# 改善箇所説明図

ホイール・クレーンの E13C-YS エンジン搭載車において、

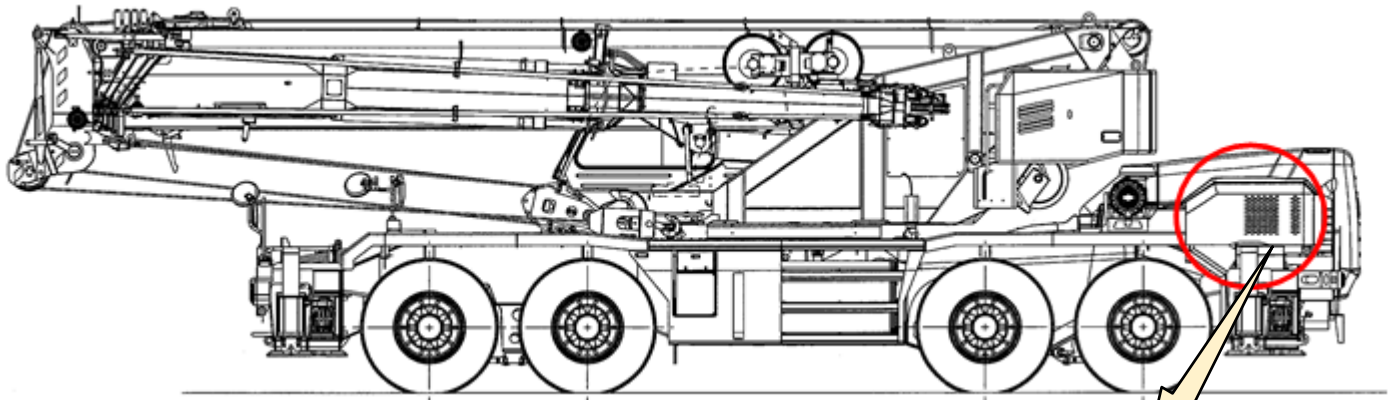
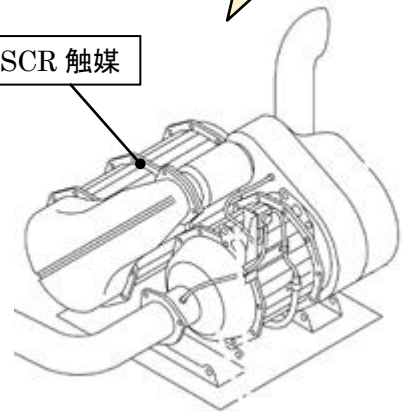
基準不適合発生箇所

- ① エンジン制御プログラムが不適切なため、エアクリーナーより吸入する空気量をエアフロセンサーが実際より低く認識し、排出ガス再循環 (EGR) 量が低下することで排出ガス中の窒素酸化物が規制値を超過するおそれがある。
- ② 尿素水噴射制御プログラムが不適切なため、尿素 SCR 触媒の性能低下時に適正な尿素水量を噴射できなくなり排出ガス中の窒素酸化物が規制値を超過するおそれがある。

- ① エンジン制御プログラムを暫定プログラムに書き換える。
- ② 尿素 SCR 触媒を定期交換部品にするため、メンテナンスノートの定期交換項目に尿素 SCR 触媒を追加する。また、稼働時間が 2000 時間を超えているものは尿素 SCR 触媒を交換する。

なお、恒久対策が決定し次第、改めて措置を実施する。
